*Oggetto:* **[ID\_VIP: 10066] Comuni di Toscana e Viterbo (VT).**

*“Progetto per la realizzazione di un impianto per la produzione di energia mediante lo sfruttamento del vento nel territorio comunale di Toscana e Viterbo (VT). Potenza nominale 129,6 MW.”*

**RICHIESTA INTEGRAZIONI DOCUMENTALI DEL MINISTERO DELLA CULTURA**

**Fig. 3** sovrapposizione fra opere di progetto e ortofoto; stralcio elaborati **"WON017\_EG2\_2\_1 e WON017\_EG2\_2\_2"**  
 Il riepilogo delle interferenze delle opere di progetto con il PTPR è riassunto nel SIA nella seguente tabella:

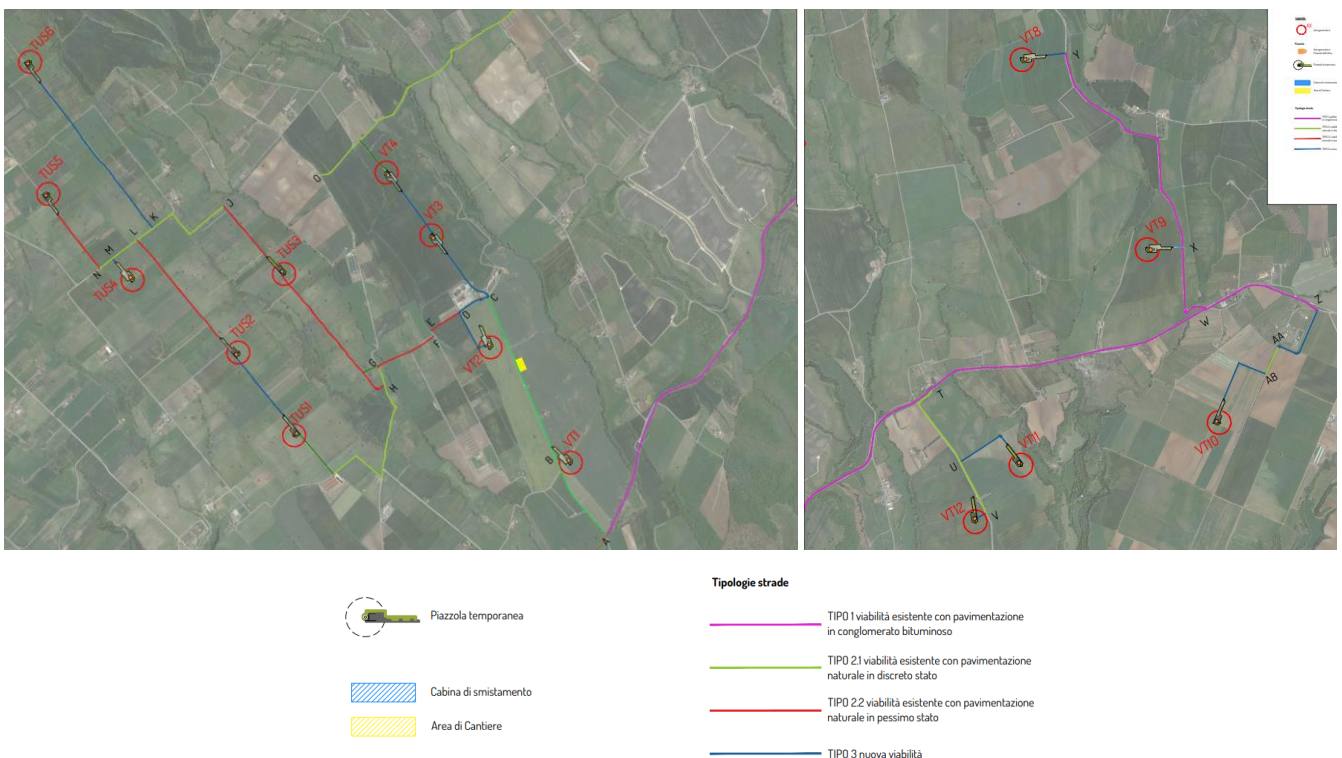
Premesso che gli elaborati forniti nei quali è stata fatta la sovrapposizione delle opere di progetto alle cartografie del PTPR risultano di difficile lettura, a causa della scala di rappresentazione e della grafica utilizzata, relativamente all'interferenza con il PTPR approvato con DCR.n.5 del 21.04.2021 pubblicato sul BUR n.56 del 10.06.2021, si segnala **che il cavidotto di progetto e tratti di viabilità risulterebbero interferire direttamente aree gravate da tutela paesaggistica** ai sensi della Parte III del D.Lgs.n.42/2004, in particolare, intercettando **"beni paesaggistici"**, individuati sulla **TAV. B del PTPR** come beni ricognitivi tutelati **"ope legis"** ai sensi dell'art. 134, co.1 lett.b) e dell'art.142, co.1, del D.Lgs.n.42/2004 (di seguito *Codice*):

- lett.c) "Protezione dei fiumi, torrenti, corsi d'acqua" - **art.36** delle norme del PTPR (**interferito da cavidotti e viabilità definitiva**);
- lett.g) "Protezione delle aree boscate" - **art.39** delle norme del PTPR (**interferito da cavidotti**);
- lett.m) "Protezione delle zone di interesse archeologico" (ml\_0223 e ml\_0236) - **art. 42** delle norme del PTPR (**interferito da cavidotti**),
- lett.f) del Codice , "protezione dei parchi e delle riserve naturali", "Riserva Naturale Regionale Toscana" istituita con L.R. 6 ottobre 1997, n. 29 (B.U.R. 10 novembre 1997, n. 31 S.O. n. 2)- **art. 38** delle norme del PTPR (**interferito da cavidotti**).

Il **cavidotto** sembrerebbe ricadere anche all'interno del bene dichiarativo di cui all'art.136 comma 1 lett. c) e d) del Codice, "Immobili e aree di notevole interesse pubblico" denominato **"Comprensorio attorno al Tuscania comprendenti le valli del Marta, Maschiolo, Pantacciano, Capecchio ed altri - zona di interesse archeologico"** (DM 18.05.1999) – **art. 8, co.8** delle norme del PTPR, per il quale risultano cogenti le norme di tutela dei paesaggi in cui risulta classificata l'area in questione nella Tav. A del PTPR.

**Fig.5** sovrapposizione tra opere di progetto e TAV.A del PTPR, stralcio elaborato "WON017\_S\_4\_2 Inquadramento vincolistico su PTPR Lazio-signed.pdf"

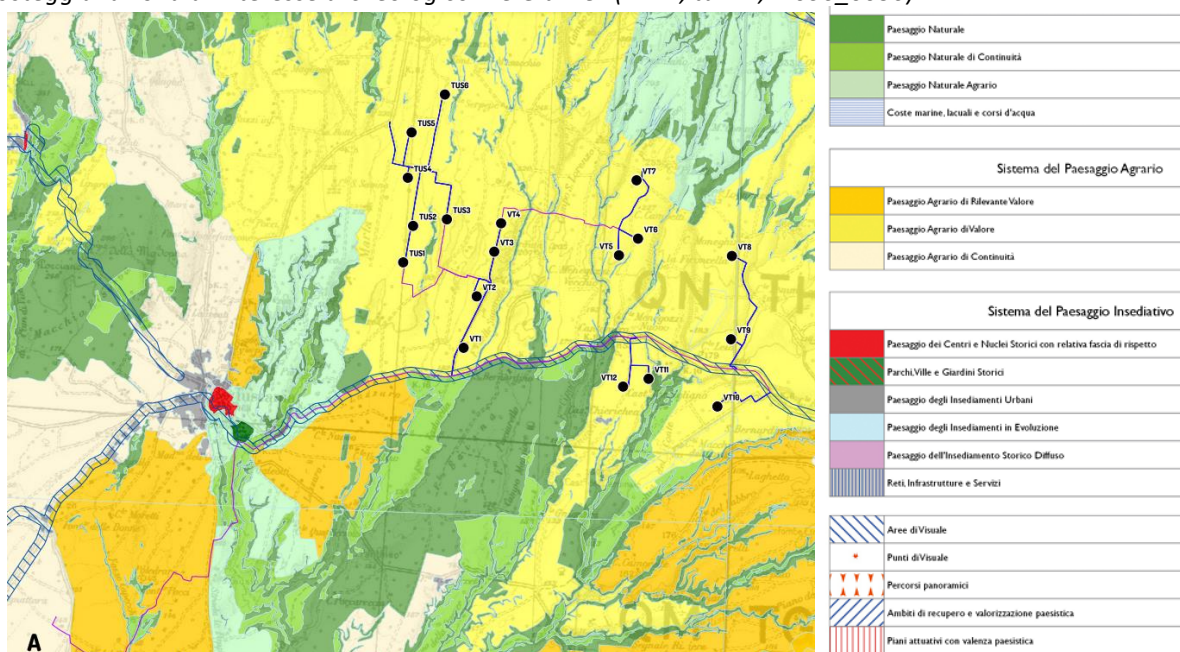
Per quanto attiene alla **TAV. A del PTPR**, tutte gli aerogeneratori in progetto ricadono in aree classificate come: **"Paesaggio agrario di valore"**, **art. 26** delle norme del PTPR.

Mentre il cavidotto, ricade in aree classificate come:

- **"Paesaggio agrario di rilevante valore"**, **art. 25** delle norme del PTPR;
- **"Paesaggio agrario di valore"**, **art. 26** delle norme del PTPR;
- **"Paesaggio agrario di continuità"**, **art. 27** delle norme del PTPR;
- **"Paesaggio Naturale"**, **art. 22** delle norme del PTPR;
- **"Paesaggio Naturale di continuità"**, **art. 24** delle norme del PTPR;
- **"Paesaggio Naturale agrario"**, **art. 23** delle norme del PTPR;

È da evidenziare, inoltre, la relazione di intervisibilità degli aerogeneratori rispetto ad un'area di visuale tutelata, disciplinata **dall'art.50** delle norme del PTPR, corrispondente al tracciato della **"Strada Tuscanese" SP2**, come rilevabile dalla Tavola A del PTPR.
